COMMUNE DE SAINT-JEAN D'ANGELY

SITE PATRIMONIAL REMARQUABLE

RAPPORT DE PRESENTATION

Modification n°1 du SPR

Le bâtiment annexe (D) implanté le long du mur ouest (côté jardin public) n'est pas protégé à la ZPPAUP approuvée le 20 octobre 2011.

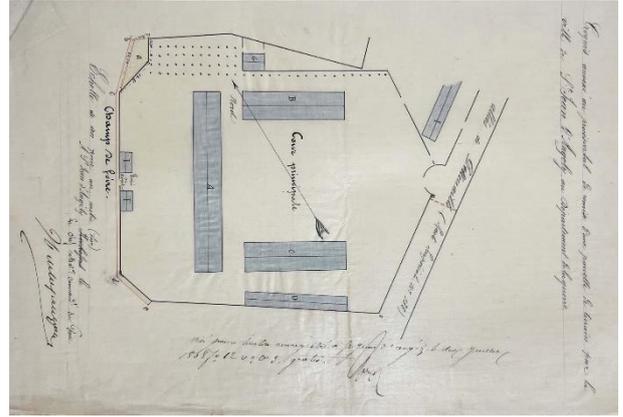
Ce bâtiment qui apparaît sur le plan de 1868 présente les mêmes caractéristiques architecturales que celles des autres bâtiments de la caserne, dont les ouvertures en demi-cercles pour la ventilation des écuries témoignent de l'usage originel.

Les pierres de couronnement portent les mentions :
« **BAT.D 1851 Ec^{ie} n°1 18 CH^{uv}** »

- Maintien des bâtiments A, B, C et des pavillons d'entrée en « patrimoine architectural exceptionnel, immeuble à conserver » : plan réglementaire inchangé
- **Ajout de la trame en vue de la protection du bâtiment D (protégé en « patrimoine architectural exceptionnel, immeuble à conserver), sauf la travée sud-ouest en voie d'écroulement et hors typologie**
- Maintien de la protection des clôtures
- La préservation de l'axe architectural / de symétrie
